Tárgy: Kiegészítő tájékoztatás 1.  
Beszerző: Gréczi Ildikó  
Tel: +36 1 511 8171  
E-mail: [greczi.ildiko@mav-szk.hu](mailto:greczi.ildiko@mav-szk.hu)

A MÁV Szolgáltató Központ Zrt. által megindított, „**TOYOTA Dyna 150 gépjárműre szerelhető emelőhátfal beszerzése MÁV Szolgáltató Központ Zrt. részére**” tárgyú beszerzési eljárásban az alábbi ajánlattevői kérdések érkeztek, melyekre Ajánlatkérő a Pályázati Felhívás 4. pontja szerint az alábbiakban válaszol.

Iktatószám: 5268-8/2018/SZK

## DYNA 150 szimplakabinos, hosszú tengelytávú

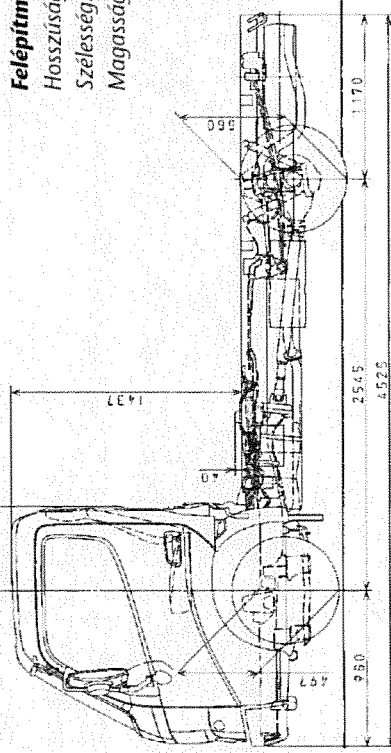
- „Jármű méretek: tengelytáv, hátsó tengely mögötti túlnyúlás.”

- „A felépítmény hátsó kialakítása nagyban befolyásolja a beépítési költséget, így szükségünk lenne egy részletes tájékoztatóra a felépítmény hátsó kialakításáról. (Tengely mögötti túlnyúlás, ajtó kialakítás, ponyvarögzítés módja, padlómagasság, hátsó tengely mögött az alvázra szerelt esetleges eszközök listája és pozíciója. Lehetőség szerint fotók az autó hátsó részéről.) „

Ajánlatkérő válaszként jelen leveléhez csatoltan megküldi a gépjármű részleges műszaki adatait tartalmazó vázrajzot.  
Jármű tengelytávja: 2545 mm  
hátsó tengely mögötti túlnyúlás: 1170mm

Ajánlatkérő válaszként jelen leveléhez csatoltan megküldi a gépjármű részleges műszaki adatait tartalmazó vázrajzot és fotót.

Tengelytáv: 2545 mm  
Hosszúság: 4525 mm  
Szélesség: 1900 mm  
Magasság: 2065 mm  
Első túlnyúlás: 960 mm  
Hátsó túlnyúlás: 1170 mm
